## КОМПЛЕКСНО ВЪЗРАЖЕНИЕ

**Против:** Допълнен ДОВОС за Инвестиционно предложение /ИП/ "Изграждане на кариера за добив на пясъци и дребни чакъли в концесионна площ Иванчовата чука (210.249дка) в землище на с.Първенец, община Родопи, област Пловдив"

**Подател:** Сдружение „Балканка“, гр. София, ул. Челопешко шосе №26

И ето Ви сега само един пример с разрез 3-3 към предходния ДОВОС, където са показани споменатият по-горе Блок 5 (332) за изземване и дигата откъм Първенецка, както и самата река:

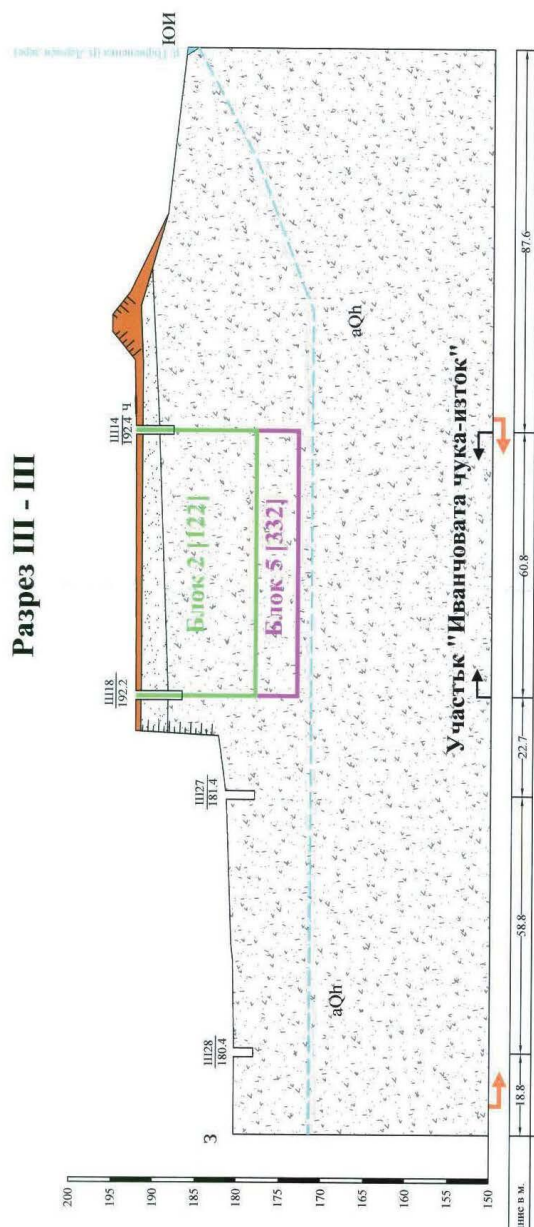
Прочее, бледият син пунктир на разреза показва нивото на подземните води на около 20 метра от повърхността на терена, само според авторите на ДОВОС. Може би само те ще могат да посочат къде виждат някакво водочерпене или пък водоупор над баластровата среда с едва 5.4% глина, който да позволи чак толкова рязък спад от около 15 метра на нивото на подземните води спрямо нивото на реката, която май ги подхранваше /стр.91/, под дигата и навътре под концесионната площ... Имайки предвид посоката на оттока на подземните води на север към летището, където ще бъде тръбният кладенец ТК1, в който горното ниво на първия водоносен пласт пък беше на седем метра от повърхността, показаната на разреза крива с рязкото потъване на нивото на подземните води и дълбочината на водите от повърхността от порядък 20 метра, са абсолютно невъзможни. Още повече че подземните води се подхранваха от Първенецка /стр.91 от ДОВОС/, но пък май нямаха хидравлична връзка с нея /стр.99/...?!!!

И това Чудо е гледано от уж "компетентни" само според себе си органи по околна среда и води при предходния ДОВОС, поради което нещо са се усетили и сега не пуснали разрезите към материалите от обявата за общественото обсъждане? А когато се изкопае и Блок 5 (332), окончателният котлован ще достига много по-близо и дълбоко до дигата от показаното на разреза, на едва 15 метра от нея според данните от стр.12 на допълнения ДОВОС...

В противоречие с показаното на разреза и на изчисленията за добитите ресурси се явява и волеизявлението на авторите на допълнения ДОВОС от стр.23, именно че **"Кариерата ще функционира при следните параметри: ъгъл на устойчивия откос 55°"...**???

**Първи правен извод:** такъв ъгъл на откос от 55° не се предвижда, защото откосите ще са вертикални, както според разрезите, така и по изчислените ресурси, които ще се добият плътно по контура на концесионната площ, и при 15 метра дълбочина на изкопа откосите ще се сринат!

**Втори правен извод:** дори и ако се приеме, че наистина ъгълът на устойчивия откос на почти чистата баластра е 55% при дълбочина 15 метра, когато вертикалните откоси се сринат, дупката ще излезе най-малко с 11 метра извън концесионната площ и ще навлезе в терени, върху които възложителят няма права.
